VKPC 81626

Boletín técnico – Abril 2011

Evolución del diseño de la bomba de agua de SKF / equipo original

Nuevo diseño de SKF
con vértice

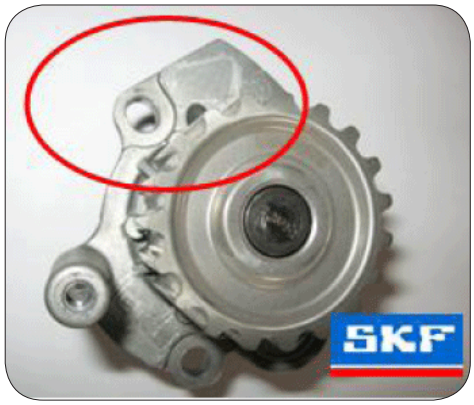
El diseño de la pieza VKPC 81626 de SKF se ha modificado de acuerdo con las especificaciones del equipo original:
· Diseño anterior: 038 121 011 C sin vértice en la carcasa de la bomba.
· Nuevo diseño: 038 121 011 J con vértice en la carcasa de la bomba.

La carcasa de la bomba incluye ahora un vértice (consulte los diagramas adjuntos) cuya cubierta de plástico será necesario cortar en algunos casos, de acuerdo con las recomendaciones técnicas de VW, para poder instalar la nueva bomba de agua.

Cubierta de plástico que debe cortarse en caso necesario
